From: '5.1.2e | Ontwerp en Verkeer' <5.1.2e@ontwerpenverkeer.nl>
Sent: 5/8/2025 12:00:24 PM
To: '5.1.2e' <5.1.2e@meppel.nl>
Cc: '5.1.2e' <5.1.2e@ontwerpenverkeer.nl>
Subject: Re: Tekening project fietspad Blankensteinweg - Oosterboerweg

BLANKENSTEINWEG/OOSTERBOERWEG - AANLEG FIETSPAD

NIEUWE SITUATIE

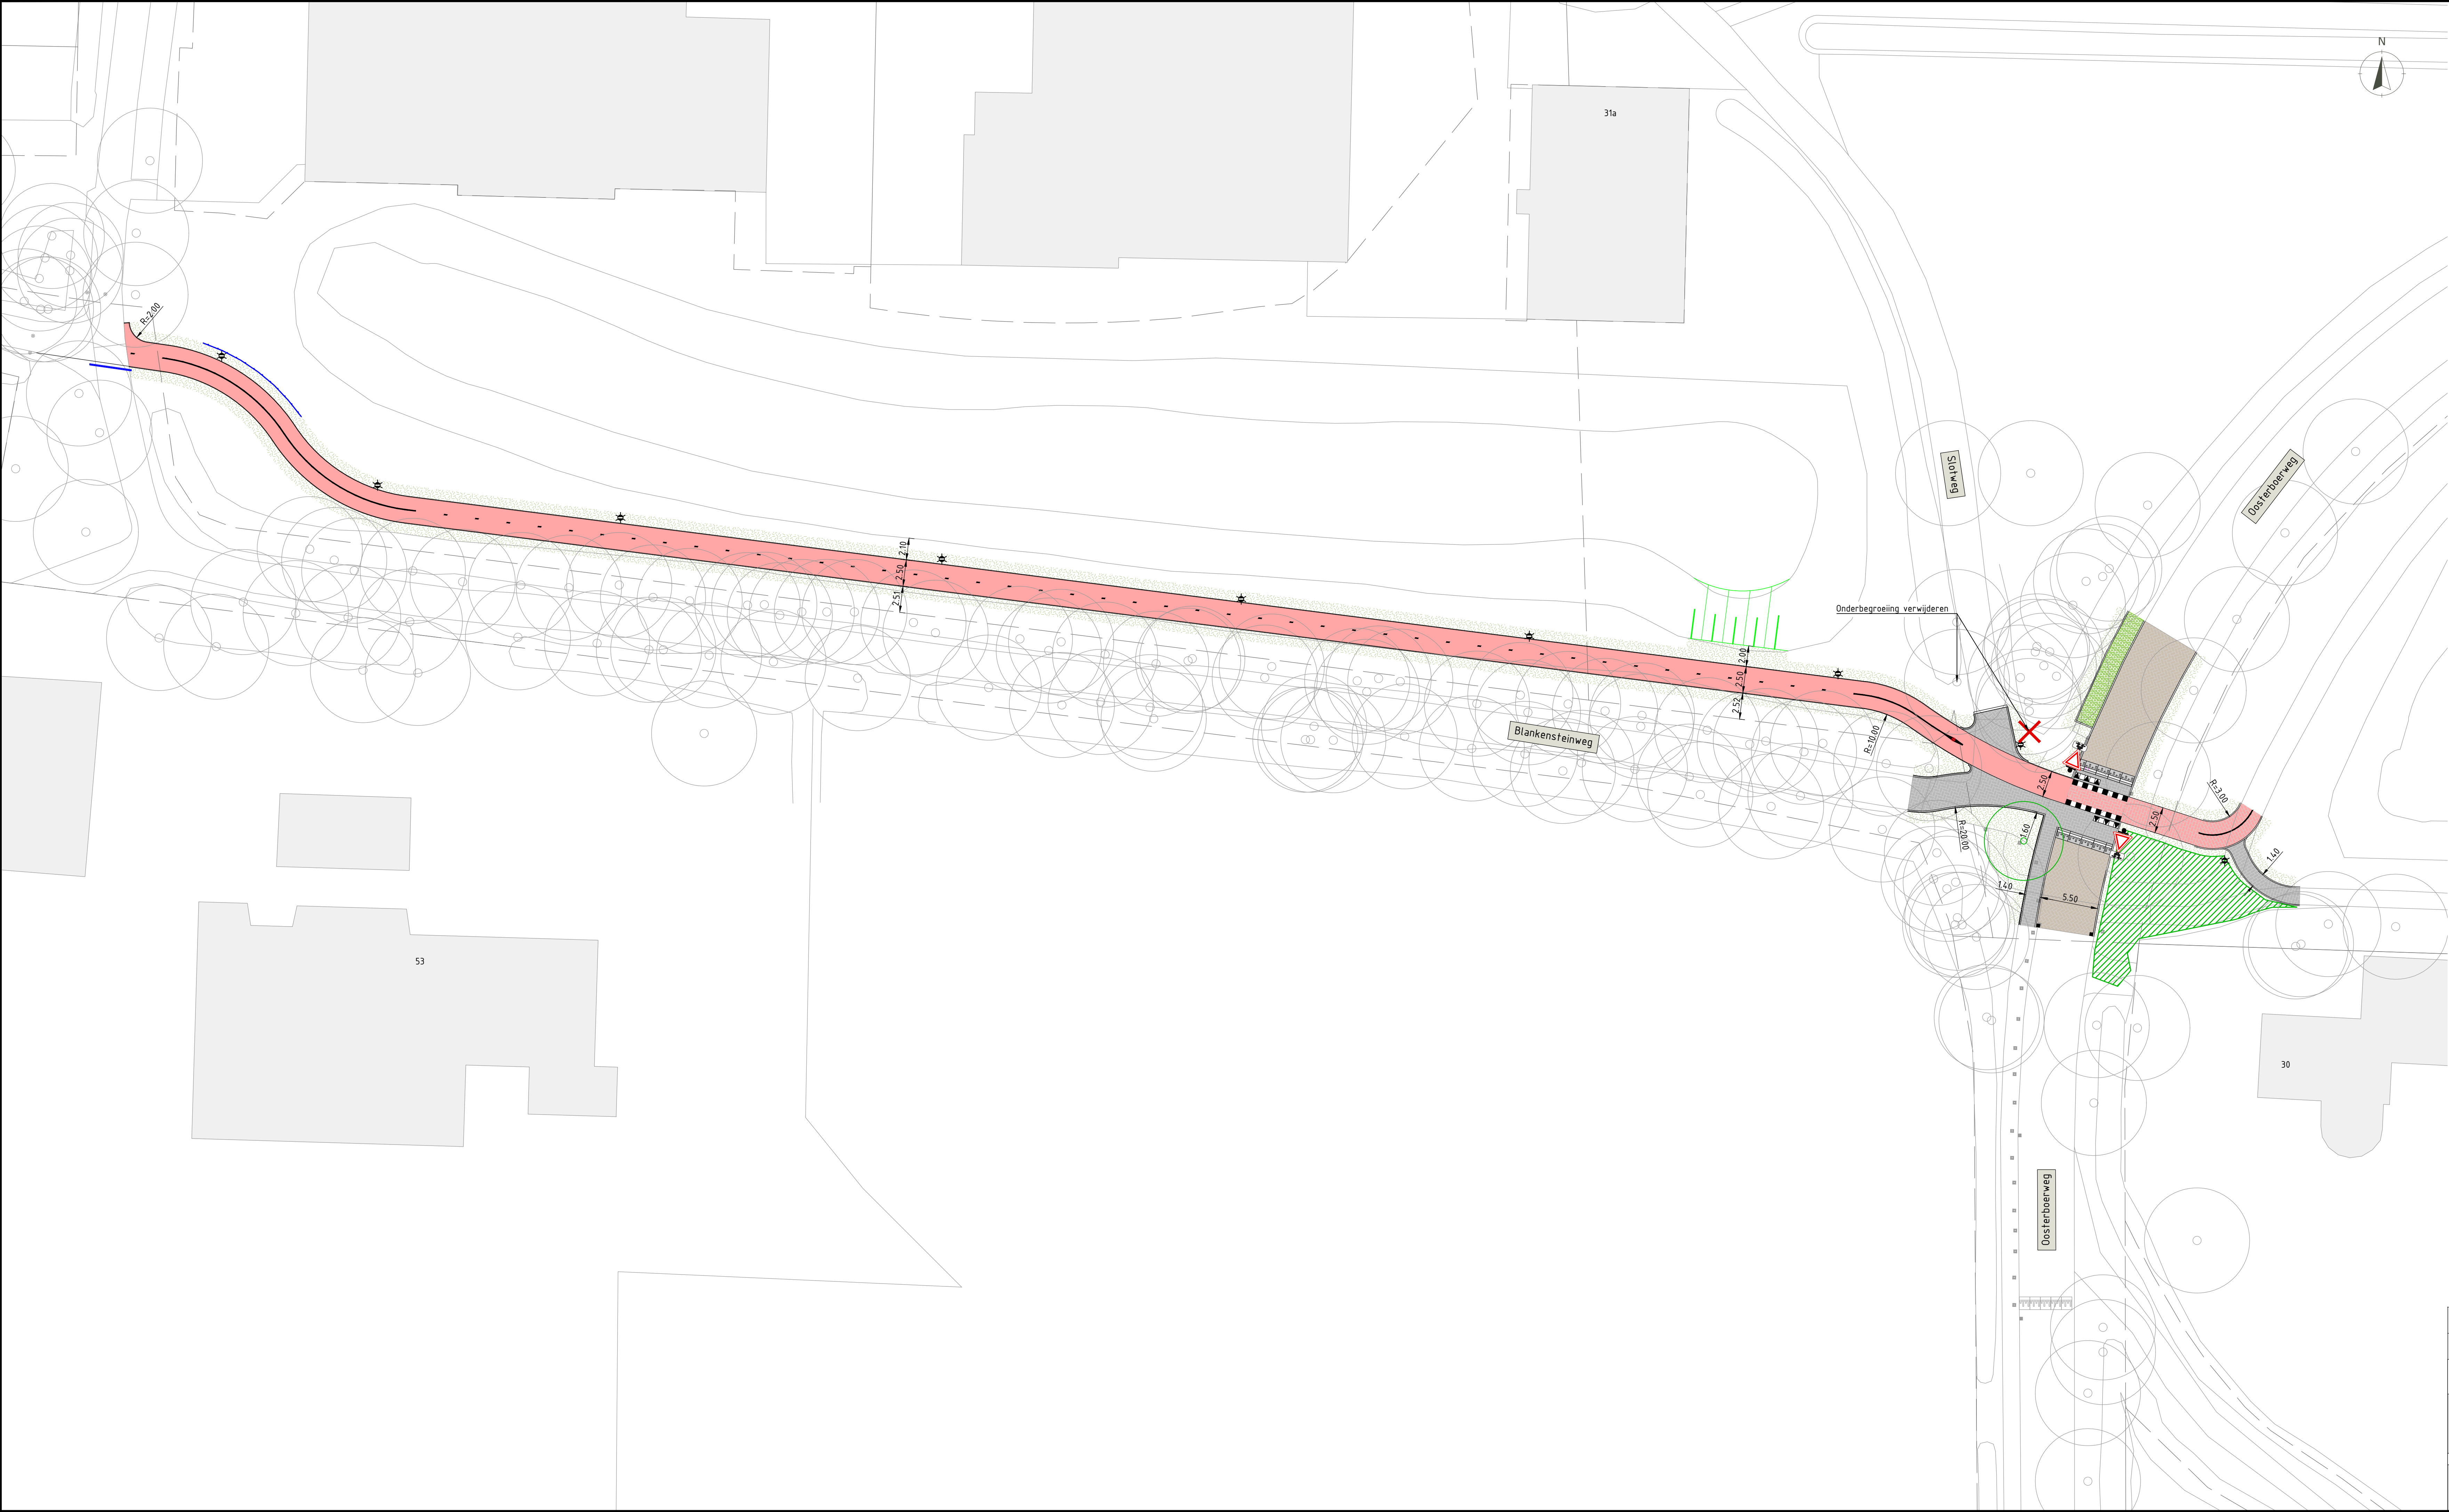
Dank voor de tekening. Zouden jullie een paar dingen kunnen aanpassen?

- Het hele fietspad is rood. Wij maken gebruik van rood beton.
- Alle belijning op het kruisvlak met Blankensteinweg/slotweg verwijderen (rechts van de inleidende markering van het paaltje) zodat er een soort "shared space"-idee ontstaat met het accent van het rode fietspad.
- Bebording B06/0B503OB02 willen toepassen op de kruising?
- De OV masten langs het fietspad overnemen uit de tekening
- Bij de maatvoering ipv. 155 de maat 200 willen zetten? De intek van de watergang wordt hierop aangepast op dat stuk
- De drempelopening aan de onderzijde iets naar beneden halen zodat dit plm 1 meter voor het einde van de grijze verharding komt te liggen.
- Bij het kruisje van de te verwijderen boom en in de oksel van Slotweg-fietspad een tekstje met pijltje willen toevoegen met de tekst "onderbegroeiing verwijderen"
- In de legenda het woordje bosplantsoen willen vervangen door "Lage bossages"?

In de bijlage is het aangepaste ontwerp voor het fietspad Blankensteinweg bijgevoegd.

Wil jij nog even checken of we jouw opmerkingen goed geïnterpreteerd hebben?
